Plan Local d'urbanisme Intercommunal

Modification n°3

Annexe n°2

Évolutions du dossier de Modification n°3 du PLUi à la suite des avis des
Personnes Publiques Associées et de l'enquête publique

1.2. Uzos parcelles AC 26-65-66 : zone 2AU

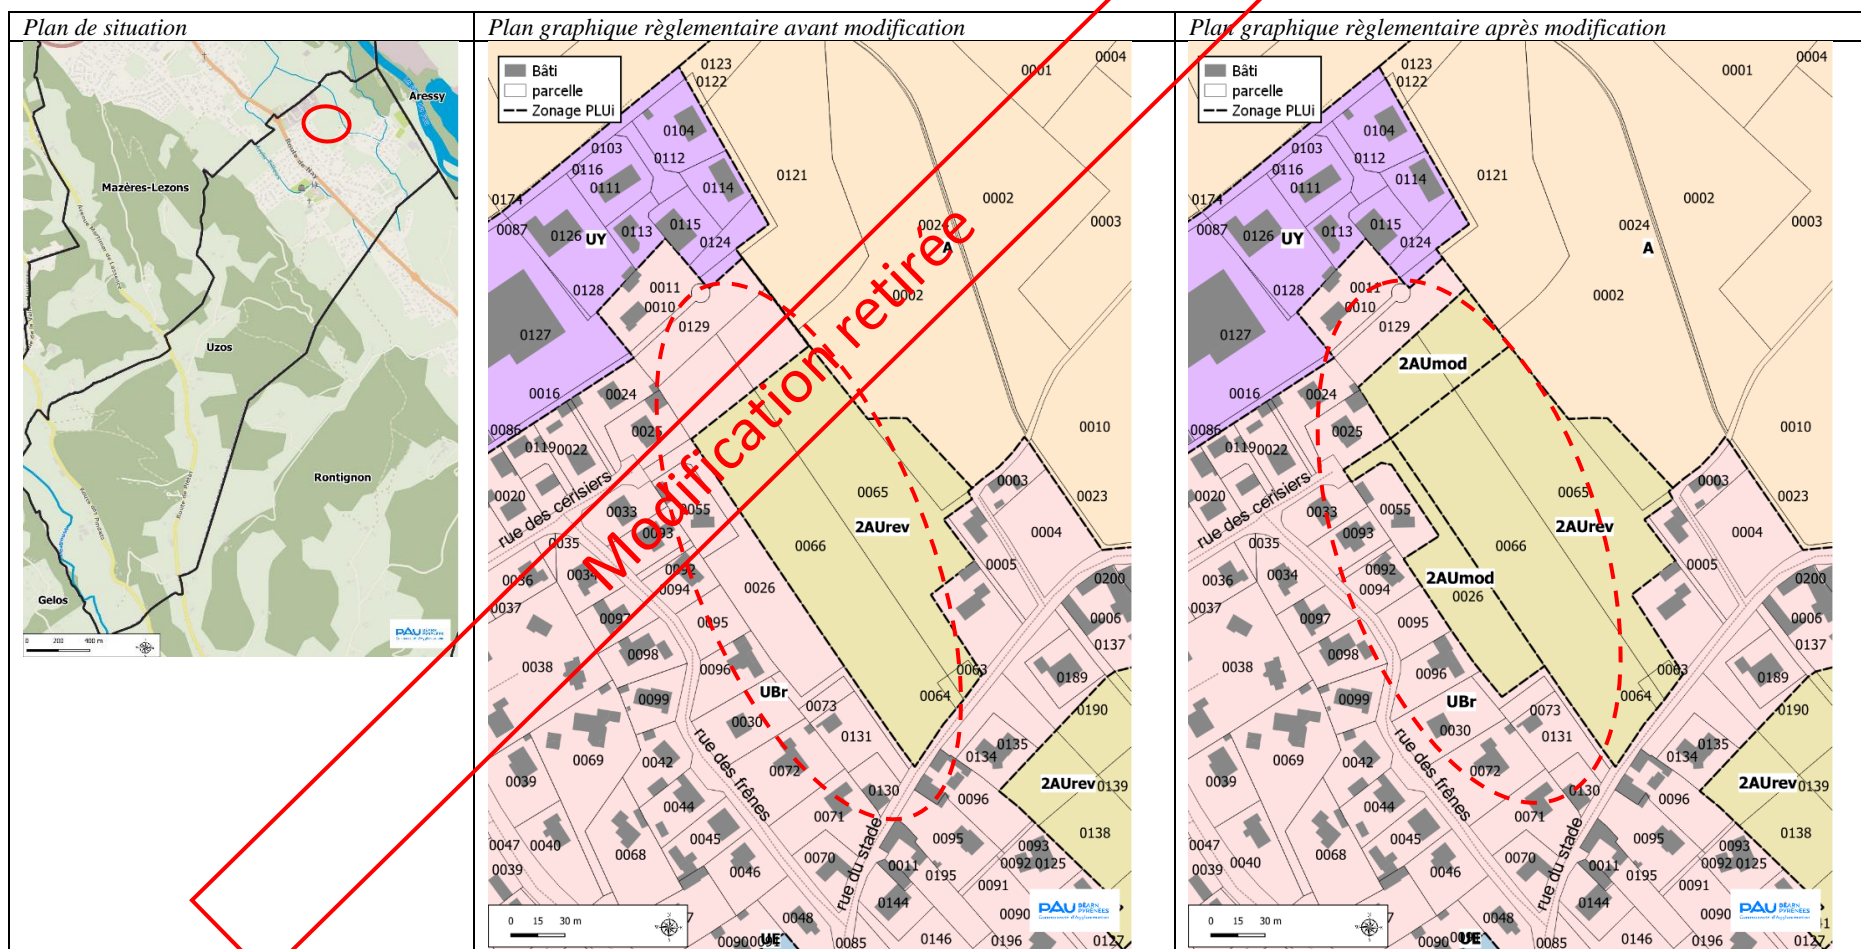
Objet de la modification : Passer la parcelle AC 26 et la partie ouest des parcelles AC 65-66 en zone « 2AUmod » (zone d'urbanisation à moyen-long terme) au lieu de « UBr » (zone d'extension pavillonnaire) afin de limiter et phaser l'urbanisation dans ce secteur situé en extension du tissu urbain constitué.

Afin de prendre en compte les autorisations d'urbanismes accordés, trois secteurs dont l'urbanisation devait être phasée restent dans le zonage en vigueur (Idron, Uzos, Artiguelouve).

1.3. Artiguelouve parcelle AL 175

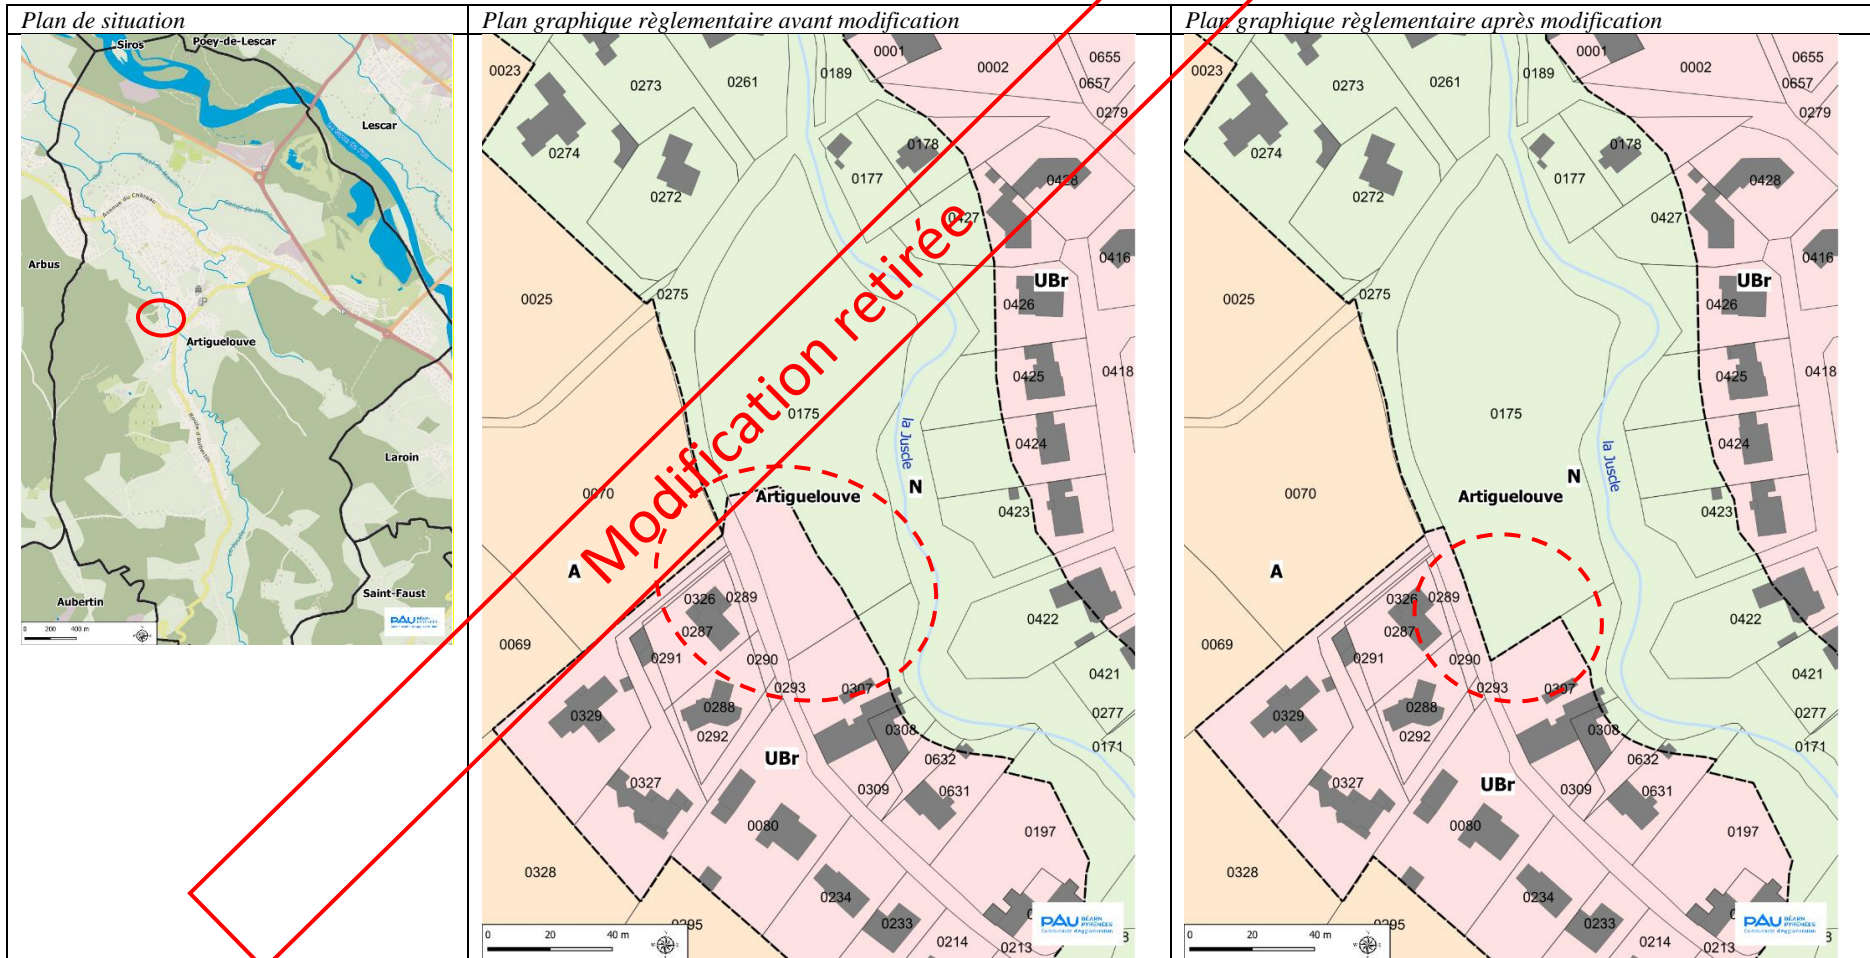
Objet de la modification : Passer une partie de la parcelle AL 175 en zone « N » (zone naturelle) au lieu de « UBr » (zone d'extension pavillonnaire), afin d'éviter l'urbanisation dans ce secteur situé dans le corridor de la zone humide de la Juscle à protéger.

2.3. Pau parcelle BS 83 :

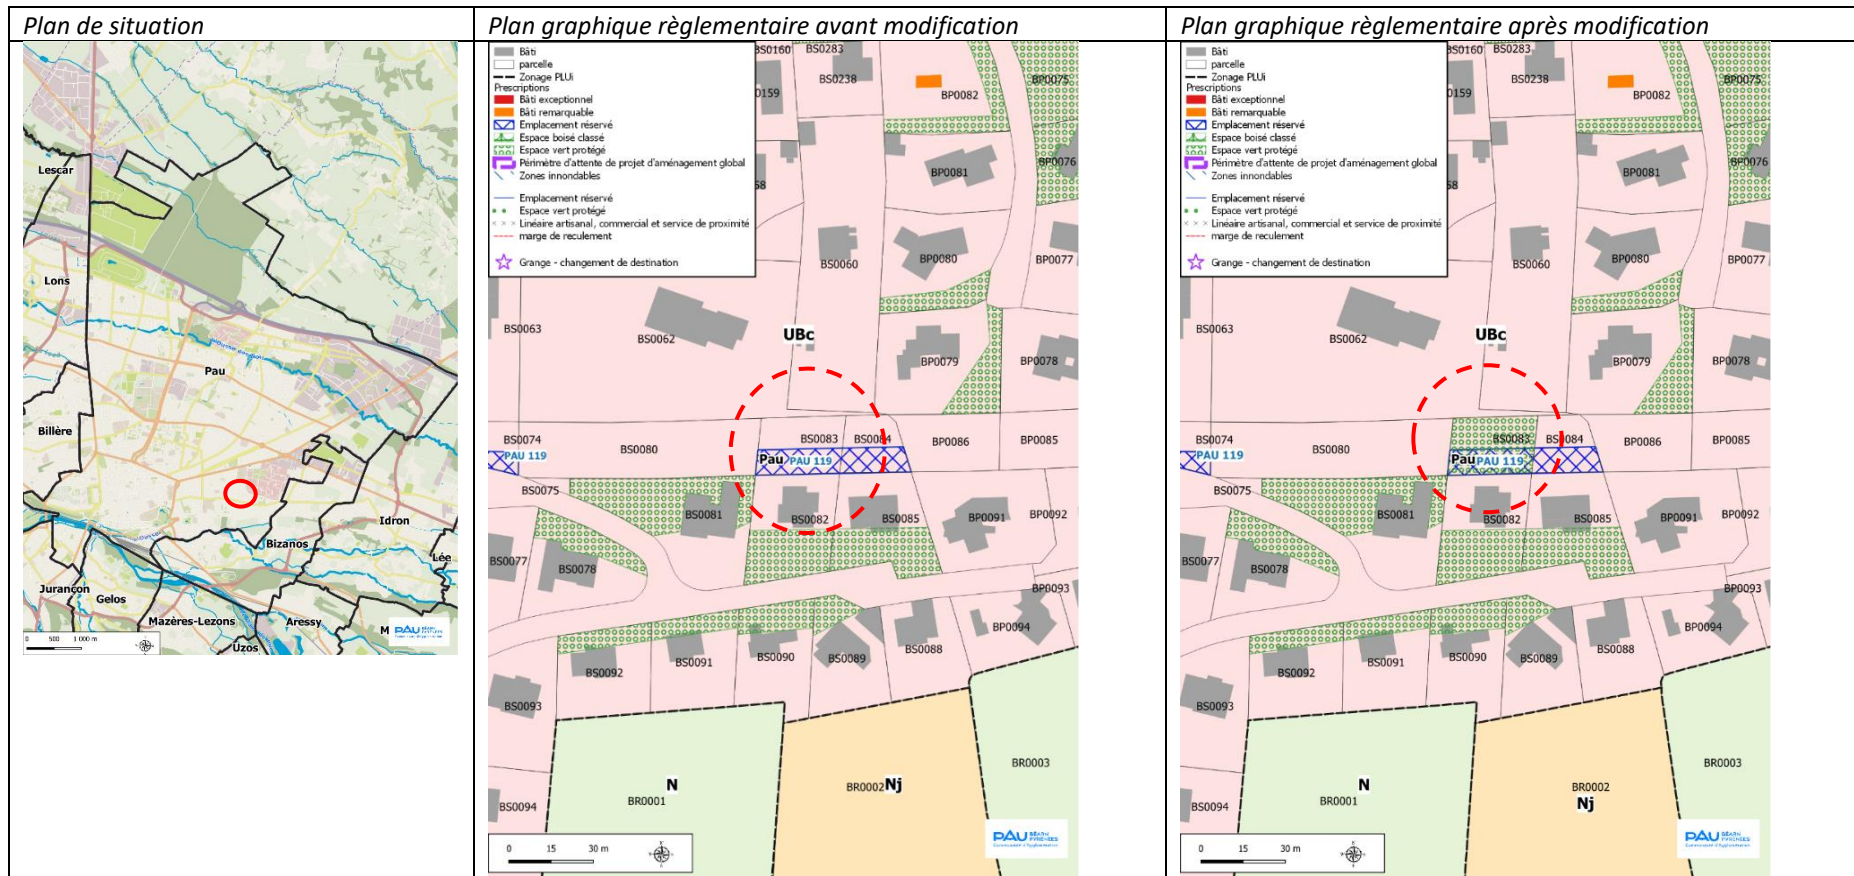
Objet : Ajouter un espace vert protégé sur la parcelle BS83 à Pau

Référence : observation du public @28 de l'annexe du rapport d'enquête publique

2.4. Lescar écoquartier LacaussadeCarrérot :

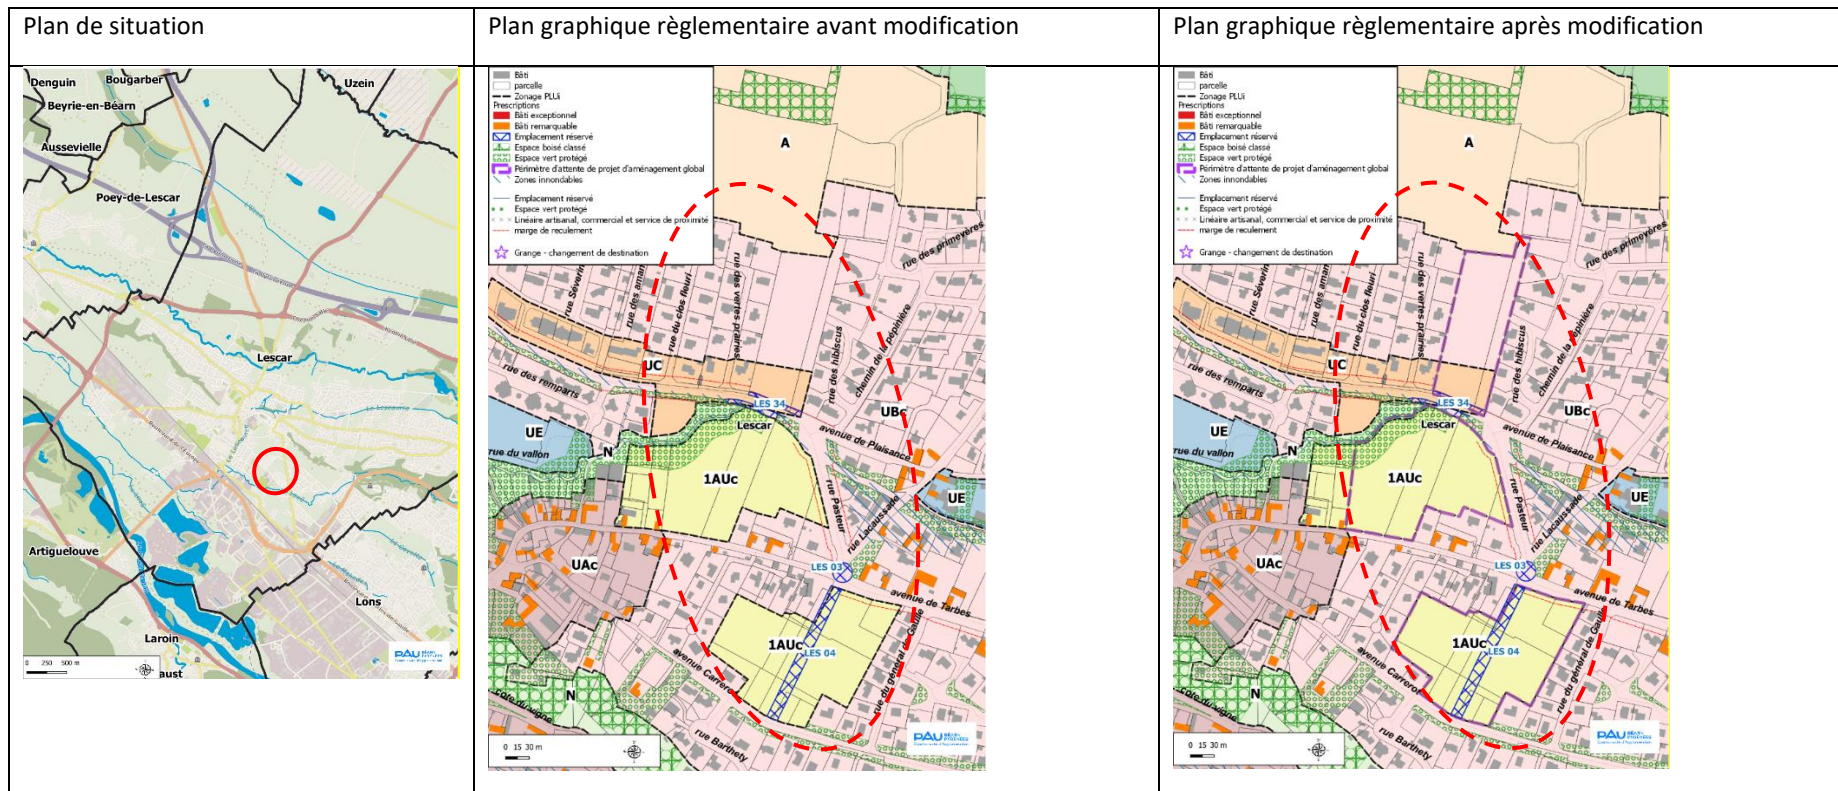
Objet : Créer un périmètre d'attente de projet d'aménagement global (PAPAG) sur les parcelles AI 39-396, AK 431-469-515-516-667-670-674-675-793-794-795-796-797-798-799-800-801-802-803 correspondant au futur écoquartier Lacaussade-Carrérot. Ce secteur possède déjà une Orientation d'aménagement et de programmation (OAP) mais la mise en place d'un PAPAG va permettre de confirmer la vue d'ensemble du secteur.

Référence : observation du public @41-2' de l'annexe du rapport d'enquête publique

2.5. Lescar : plan des hauteurs

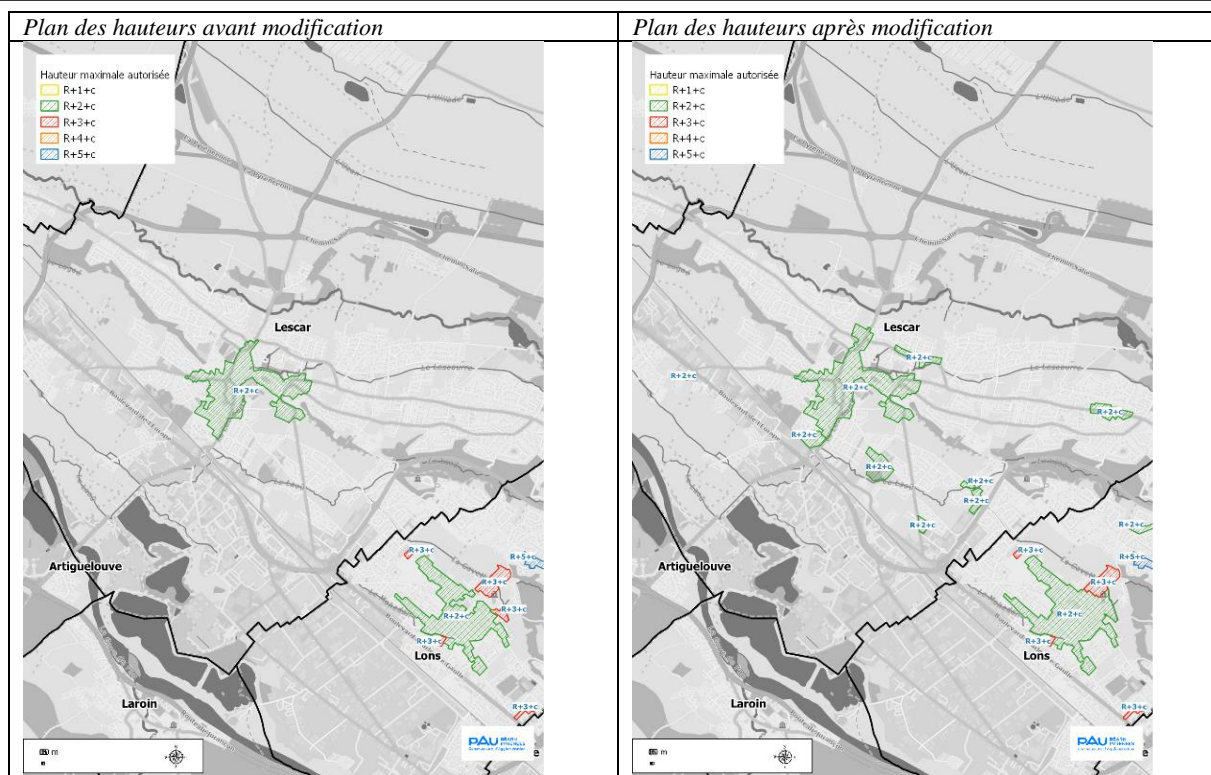
Objet : À la suite de la création des zones « UC » sur Lescar où la règle prévoit une hauteur de construction maximale de R+4+c, le plan des hauteurs maximales autorisées est mis à jour afin de se substituer au règlement écrit et s'adapter aux spécificités du secteur, ainsi la hauteur de construction maximale sur les zones UC de Lescar passeront à R+2+c.

Référence : observation du public @41-1' de l'annexe du rapport d'enquête publique

2.6. Lescar : parcelle AW 50

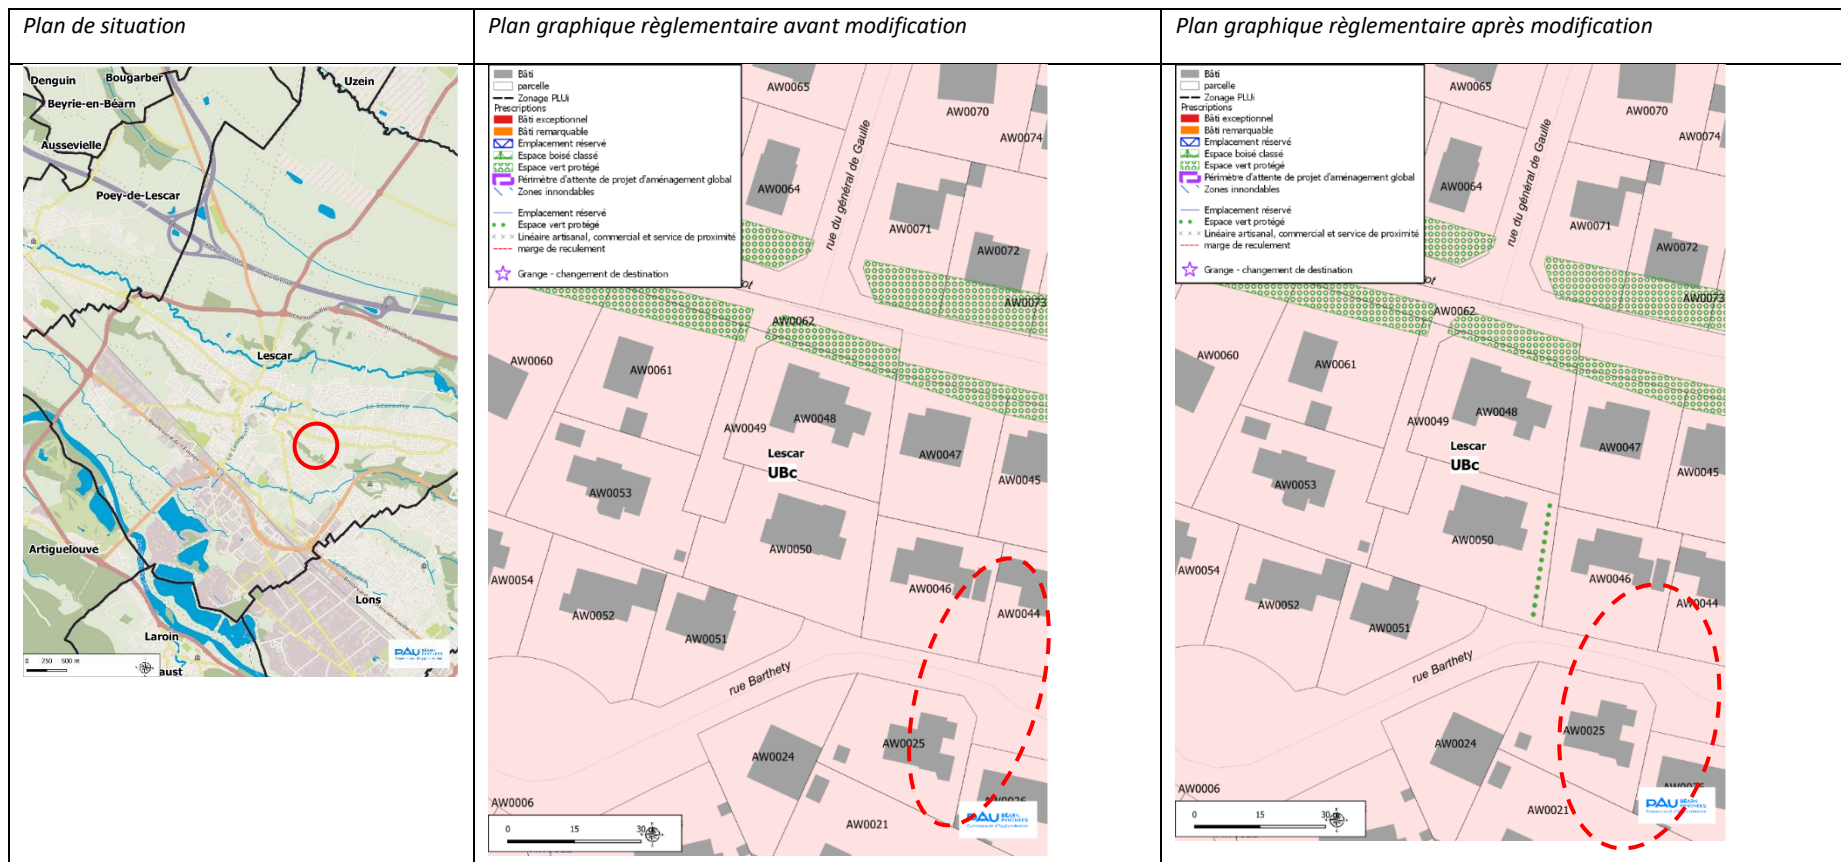
Objet : Créer un espace vert protégé le long de la parcelle AW 50 afin de protéger les 2 chênes.

Référence : observation du public C5 ou RP20 de l'annexe du rapport d'enquête publique

2.7. Beyrie en Béarn : emplacement réservé n°3

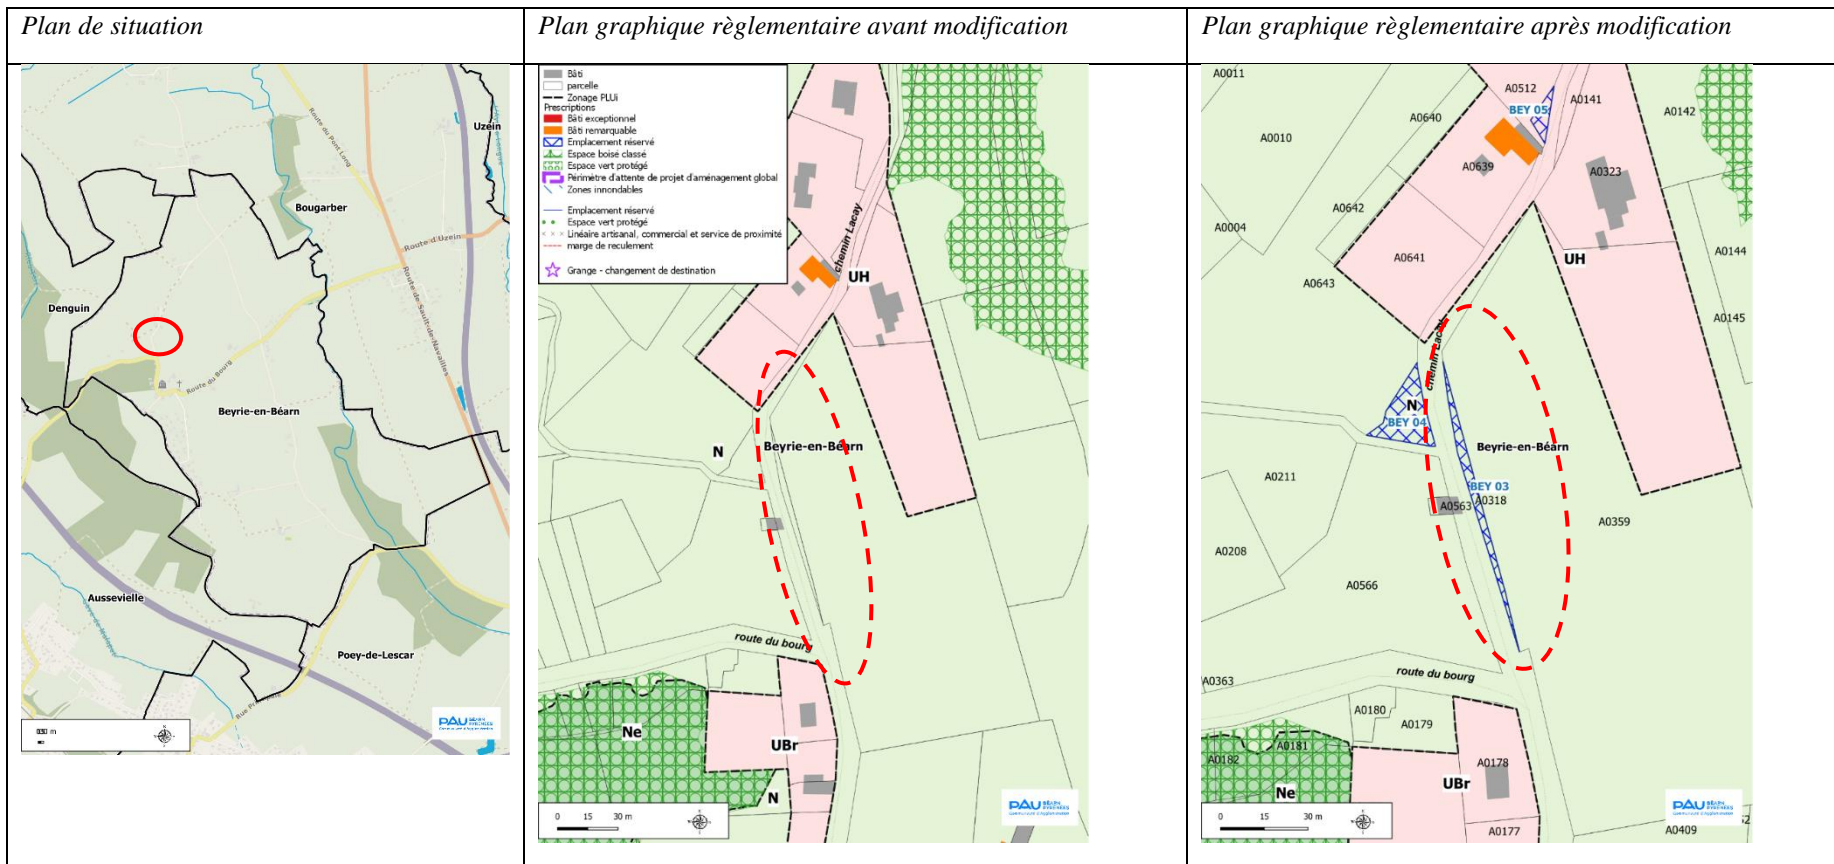
Objet : Créer l'emplacement réservé n°3 « *Elargissement de la voie communale Carrou, parcelle A0318, 152m²* »

Référence : observation du public @102-1 de l'annexe du rapport d'enquête publique
